Servizio Tecnico
Area Informazione e reporting Ambientale

Oggetto: VVAS-2021 06. Comune di Trevignano Romano (RM). Procedura di Verifica di assoggettabilità a VAS, art.12 del D.Lgs. n.152/2006, relativa alla “Variante urbanistica ex art.8 del D.P.R. n.160/2010 per progetto di una casa di riposo per anziani”.

Fig. 5 – Rete fognaria Agglomerato Urbano Trevignano Romano

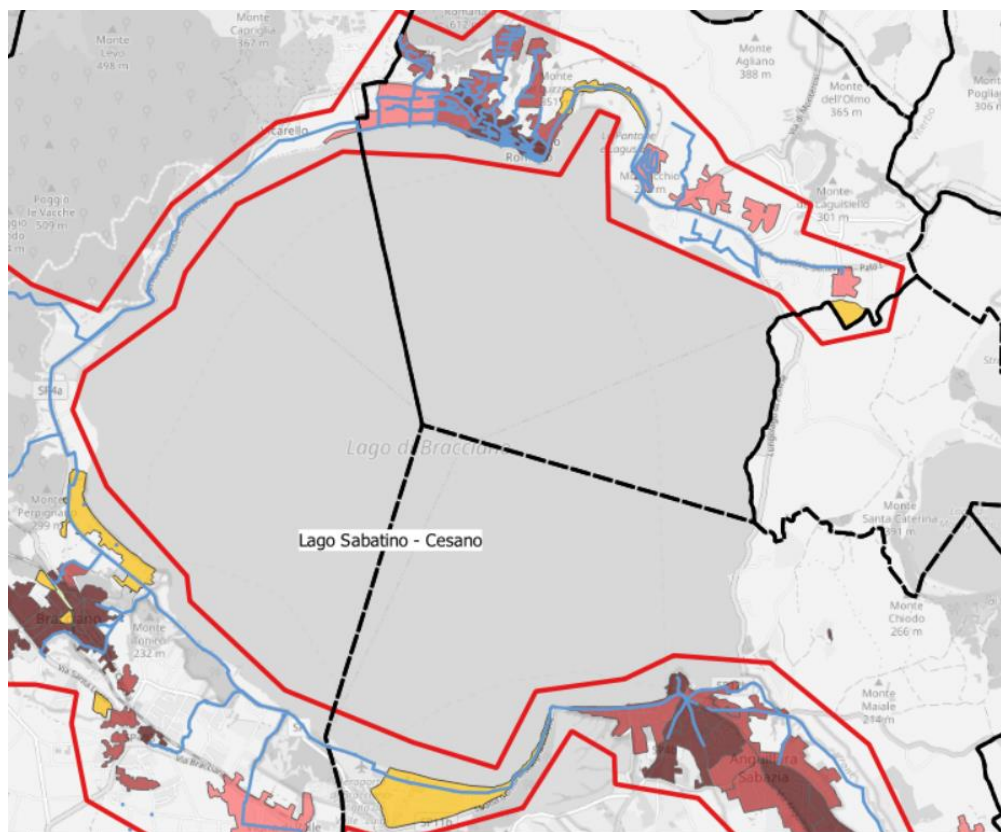
Considerato che dalle cartografie a disposizione di Arpalazio, illustrate di seguito in figura, si rileva che l’area in esame recapita nell’impianto di depurazione Cobis situato a sud della città di Sora in località “Tofaro” che serve circa 34.000 AETU, con una capacità di trattamento pari a 71.500 A.E.,

Gli interventi edilizi previsti dal piano in esame dovranno rispettare quanto previsto dalla L.R. 27 maggio 2008, n. 6. Per le finalità di risparmio idrico inoltre si evidenziano gli adempimenti in materia previsti dalla normativa vigente (art.146 del d.lgs.152 2006 s.m.i.).

Fig 6 Consumo suolo) (fonte: https://webgis.arpa.piemonte.it/secure_apps/consumo_suolo_agportal/index.html)

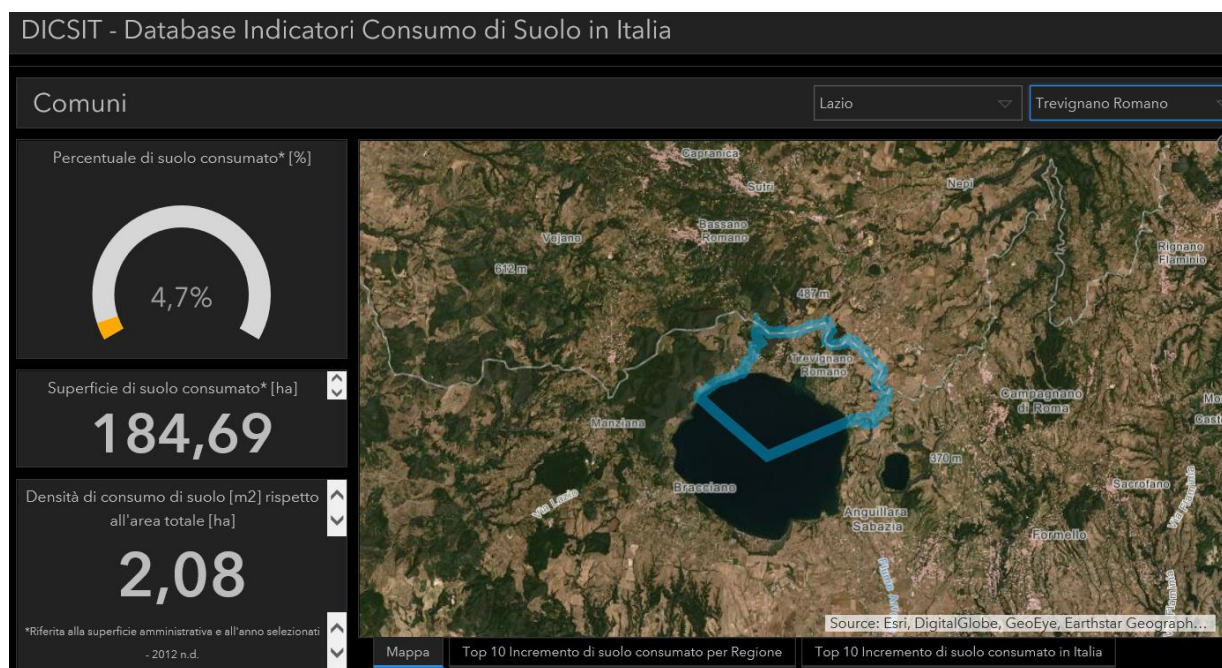
attività antropiche, a tal proposito si ritiene utile segnalare che dal portale sul consumo di suolo del SNPA si possono consultare alcuni indicatori specifici riportati nella Figura 6.

Il comune di Trevignano Romano ha una percentuale di suolo consumato sulla superficie amministrata pari a 4,7 %, mentre il valore medio relativo alla Provincia di Roma risulta il 13,1 %.

Il Piano interessa un'area di dimensioni limitate rispetto al territorio Comunale, di impatto non significativo, sarebbe auspicabile prevedere misure di compensazione e mitigazione per le aree di nuova impermeabilizzazione e soluzioni, anche edilizie, finalizzate a limitare al minimo gli impatti che possono generare processi di degradazione del suolo quali: erosione, contaminazione, compattazione e diminuzione della biodiversità. Si evidenzia che il Piano, in relazione all'impermeabilizzazione dei suoli, dovrà rispettare quanto previsto dall'art.4 comma 2 lettere d) della LR 27 maggio 2008, n.6.
